Mission régionale d'autorité environnementale

**Avis délibéré sur le projet de centrales
photovoltaïques au sol et flottante
« Place royale » 1 et 2 à Perthes (52)
porté par C.P.E.S. PLACE ROYALE**

n°MRAe 2023APGE40

Figure 2: Autres projets connus

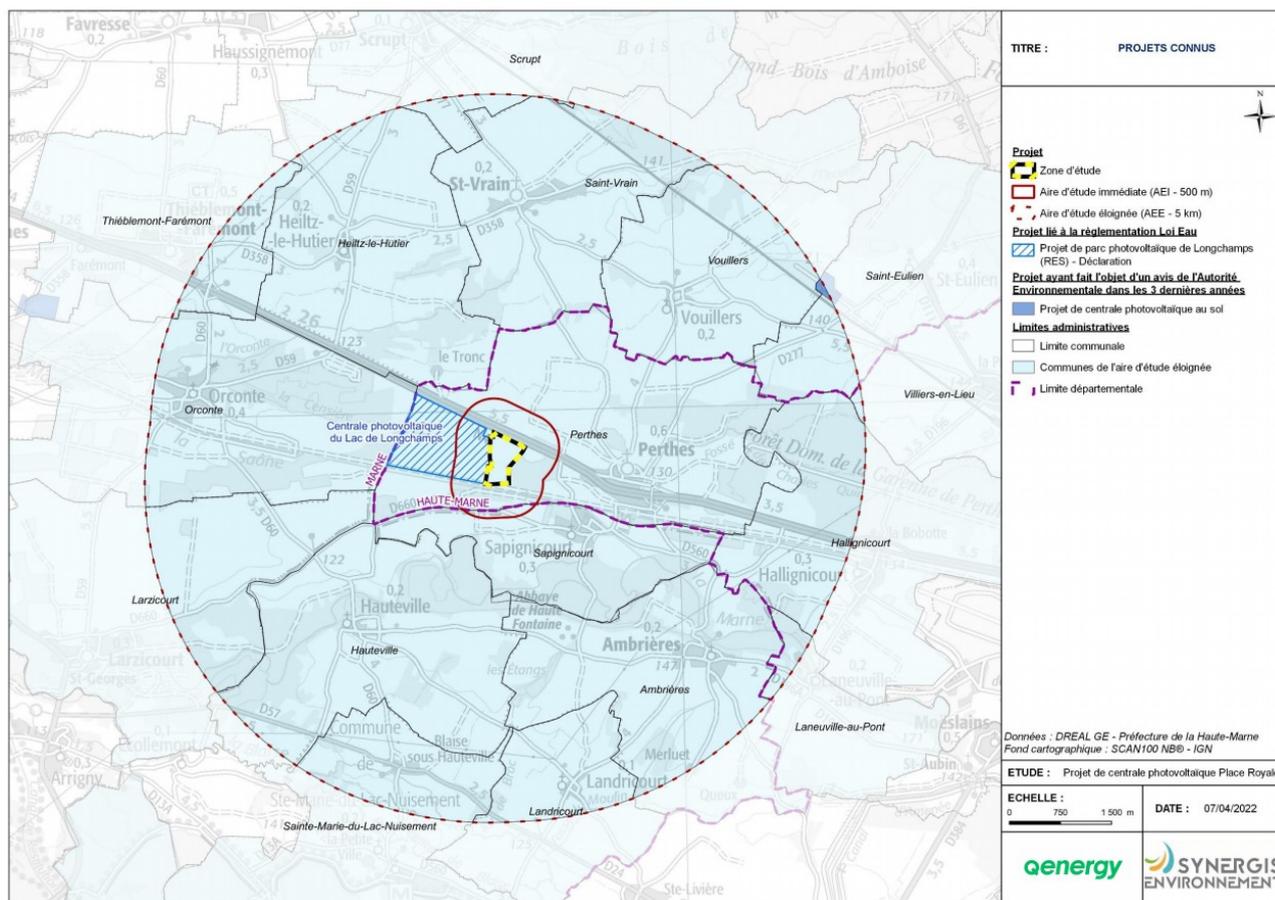
L'Ae ne partage pas le principe retenu de découpage en 2 projets distincts, alors qu'ils sont situés dans un même site et qu'il s'agit de la même entreprise mère, Q ENERGY. Elle regrette que le pétitionnaire n'ait pas présenté un projet unique pour ces deux parcs dans le cadre de la démarche d'évaluation environnementale.

À défaut d'une étude d'impact globale en application de l'article L.122-1 III du code de l'environnement ou d'une actualisation de la première étude d'impact en application de l'article L.122-1-1 III¹² de ce même code, l'Ae recommande au pétitionnaire de joindre les éléments du dossier de demande d'autorisation de la centrale photovoltaïque de

Figure 5: Place Royale 2

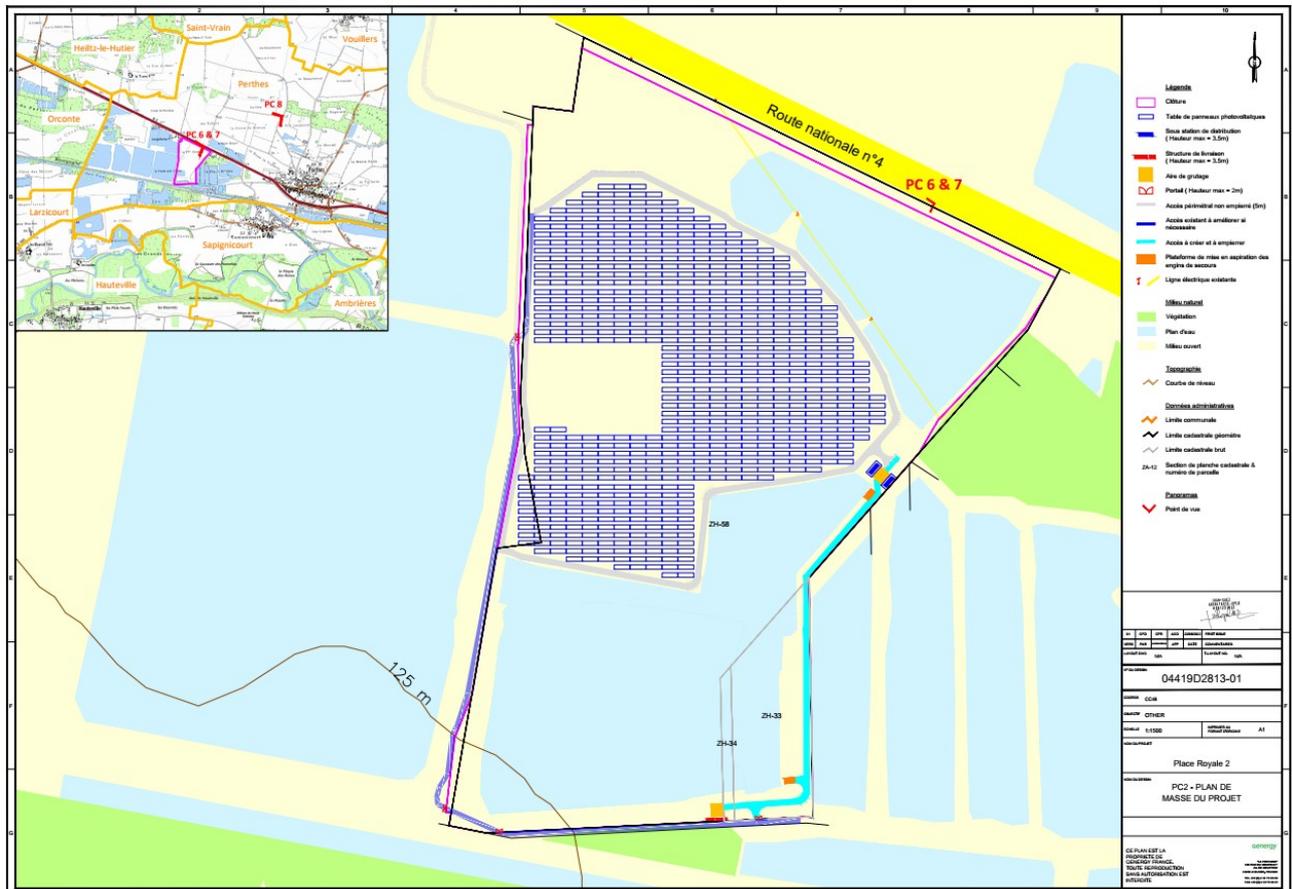
Place Royale 2 est situé quasiment exclusivement sur des terrains appartenant à la société Moroni SA mais n'ayant pas été exploités comme carrière du fait de prescriptions archéologiques (cf figure 5 ci-dessus).

Figure 6: Modification de l'état du site (Source : compléments transmis)

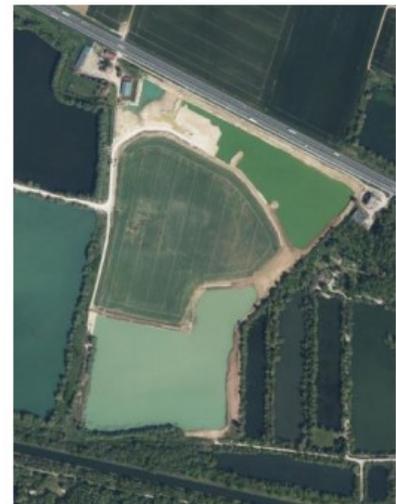
L'Ae relève que de nombreuses photos aériennes de l'étude d'impact peuvent générer des erreurs d'interprétation en ne présentant pas la situation actuelle de l'avancement des phases d'exploitation de la carrière.

La fin d'exploitation de la carrière sur le site du projet date de l'été 2022, le pétitionnaire a précisé dans un complément à l'étude d'impact du mois de mars dernier, que l'exploitant de la carrière travaille actuellement à l'élaboration d'un Porter à Connaissance portant sur :

L'Ae recommande au pétitionnaire de préciser :

- **la situation administrative et juridique de la carrière vis-à-vis de la réglementation relative aux installations classées pour la protection de l'environnement (ICPE) et notamment vis-à-vis de la clôture de la carrière et des conditions de gestion et de surveillance qui pourraient en résulter (suivi post-ICPE) ;**
- **les conditions de maîtrise foncière des terrains qui lui seront loués par leurs propriétaires et les responsabilités respectives de leurs gestion, entretien, surveillance, et remise en état du site en fin d'exploitation de la centrale.**
